**INFORME DE VISITA DE CONTROL
Nº 002-2024-OCI/0737-SVC**

**OPERATIVO DE VISITA DE CONTROL
BUEN INICIO DEL AÑO ESCOLAR 2024
I.E. 43070-UGEL GENERAL SANCHEZ CERRO
OMATE- GENERAL SÁNCHEZ CERRO – MOQUEGUA**

**“INSTRUMENTOS DE GESTIÓN ESCOLAR,
INFRAESTRUCTURA, SERVICIOS BÁSICOS Y
ACCESIBILIDAD EN LAS IIEE PÚBLICAS DE NIVELES
PRIMARIA Y SECUNDARIA DE EDUCACIÓN BÁSICA
REGULAR”**

Imagen n.º01
Cerco perimétrico con presencia de grietas y cangrejas.

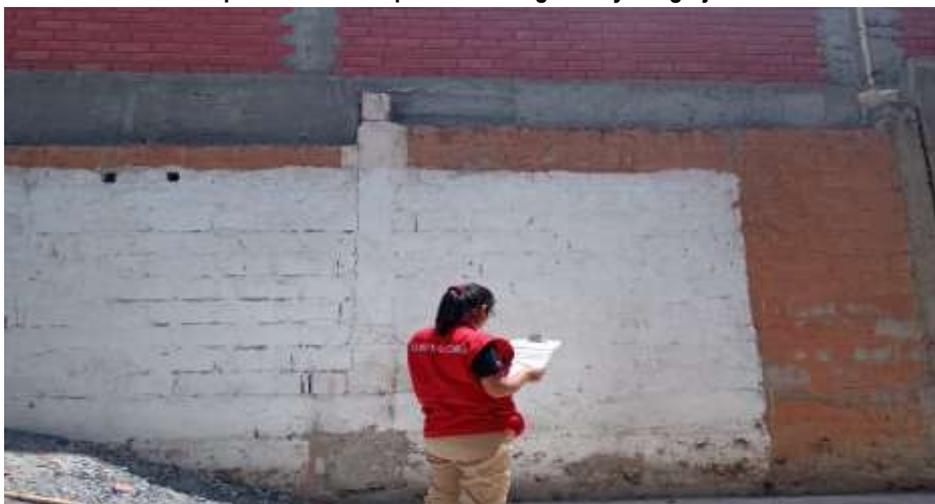
- En la I.E. existe sectores en los cuales el cerco perimétrico situado al lado izquierdo de los SSHH de profesores, el cual colinda con otra I.E. necesita mantenimiento, debido a que presenta grietas en los muros, así como cangrejeras en la sección de ras de piso de muros.
- El piso de algunas aulas, requiere mantenimiento toda vez que existe sectores donde se ha desprendido la madera.
- Las áreas abiertas donde se desarrollan actividades con los alumnos, se encuentran con protegidas con malla rache, la cual se encuentra deteriorada, así mismo no se pudo verificar si esta tiene certificación o similar de protección solar.
